ISTRUTTORIA SERVIZIO PIANIFICAZIONE URBANISTICA E CARTOGRAFIA
prot. N. 145730 / 18.2.1.1 / fasc. 328 PUN 1102 del 27/12/2007

VARIANTE SPECIFICA AL P.R.G.

COMUNE di SERRAMAZZONI

Deliberazione di Consiglio Comunale n. 15 del 11/04/2005 (Adozione)

Insedimento turistico residenziale presso la località Cà del Sarto.

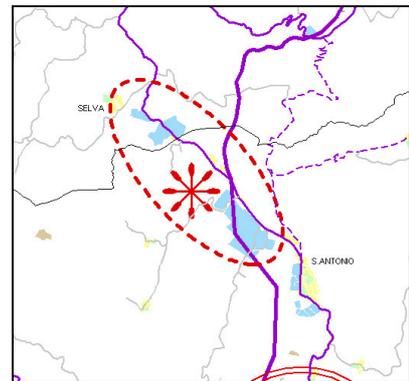
La motivazione adotta dall'Amministrazione Comunale per questo consistente intervento "riprende i principi evidenziati nella Relazione Tecnica Illustrativa (della Variante Generale n.d.r.) al punto 13.7.2, dove assegna alla tipologie delle seconde case una significativa rilevanza in quanto questa tipologia turistica sarà anche per il futuro la più rilevante."

La Relazione Tecnica sopra richiamata, al punto 13.7.2 specifica che "la qualità ambientale offerta e gli interventi di miglioramento già programmati (potenziamento delle reti fognarie depurate, aumento dell'approvvigionamento idrico) possono essere in un prossimo futuro elementi di attrazione..."

si evidenzia come località Cà del Sarto, oltre ad essere decentrata, risulta priva sia di servizi, sia delle adeguate e necessarie infrastrutture¹ e la Variante non supporta in alcun modo la consistente previsione insediativa con i necessari elementi di valutazione.

Si ricorda, che l'Art.38 delle N.T.A. del P.T.C.P. riconosce al Comune di Serramazzone il ruolo di "Centro Integrativo di Presidio"² con l'obiettivo (Art.59 del P.T.C.P.) di un consolidamento demografico,

L'area oggetto della nuova previsione ricade infine nell'ambito previsto dal P.T.C.P. come Polo produttivo di rilievo provinciale art.50 per lo sviluppo ed ampliamento del quale "... la Provincia promuove la definizione di un Accordo di Programma con i Comuni dell'intorno territoriale".

12. Pertanto la scelta di inserire in tale ambito una nuova e consistente presenza residenziale, non appare in alcun modo pertinente né condivisibile e la proposta avanzata dall'Amministrazione Comunale non risponde agli obiettivi del Piano comunale e neppure rispetto alla pianificazione sovraordinata, in particolare, al ruolo assegnato a questo ambito- località, dal P.T.C.P. vigente.
